Hodnota za peniaze projektu

D1 Beharovce – Branisko, 2. profil

máj 2025

Upozornenie Jedným zo zadaní projektu Hodnota za peniaze je ekonomicky posudzovať plánované verejné investície a projekty. Tento materiál je hodnotením Ministerstva financií SR k zverejnenej štúdii uskutočniteľnosti. Hodnotenie pripravili pod vedením Martina Haluša a Martina Kmeťka, Rastislav Farkaš, Daniel Buc a Jozef Koperdák. Ekonomické hodnotenie MF SR má odporúčací charakter a negarantuje prostriedky z rozpočtu verejnej správy. Rozhodnutie o realizácii projektu je v kompetencii jednotlivých ministrov.

Obrázok 1: Situácia preferovaného variantu V5

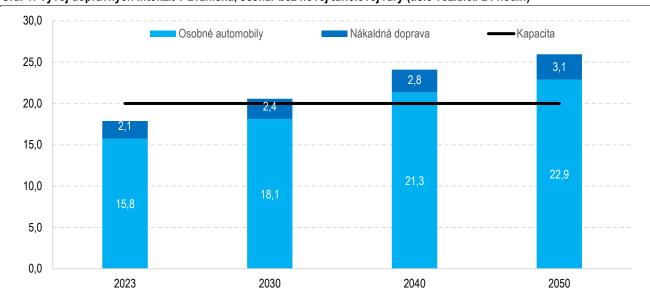
- Vzhľadom k veľmi podobným prínosom jednotlivých variantov je vhodné vybrať preferovaný variant, ktorý naplní ciele projektu pri čo najnižších nákladoch. Štúdiou odporúčaný výber variantu V5 je odôvodnený napriek vyššej cene o 22 mil. eur oproti najlacnejšiemu variant V3. Dôvodom je výrazne zníženie rizika na poškodenie súčasnej tunelovej rúry počas výstavby a s tým spojené presmerovanie dopravy na obchádzkové trasy.

Podľa štúdie je preferovaný variant V5 s celkovými investičnými nákladmi 505 mil. eur s DPH. Variant je vedený súbežne k existujúcej tunelovej rúre, s čiastočným záberom únikovej šachty tunela na jej začiatku a konci (Obrázok 1). Nová tunelová rúra má byť v dĺžke 5,2 km s navrhovanou rýchlosťou 100 km/ h. Náklady na rozšírenie D1 a výstavbu druhej tunelovej rúry predstavujú 298 mil. eur, zvyšnú časť tvoria náklady na rekonštrukcie pôvodnej tunelovej rúry (92 mil. eur), rozšírenie a rekonštrukcia cesty I/18 (69 mil. eur) a na výstavbu dvoch ekoduktov (46 mil. eur).

- Pokračovať v príprave projektu v preferovanom variante V5.
- Cestu I/18 rekonštruovať v rozsahu pripravovanom SSC a časovo a prevádzkovo ju skoordinovať s projektom NDS.
- Pred ďalšou projektovou prípravou vyhodnotiť a zvoliť finančne najefektívnejšie využitie výrubu horniny z tunela.
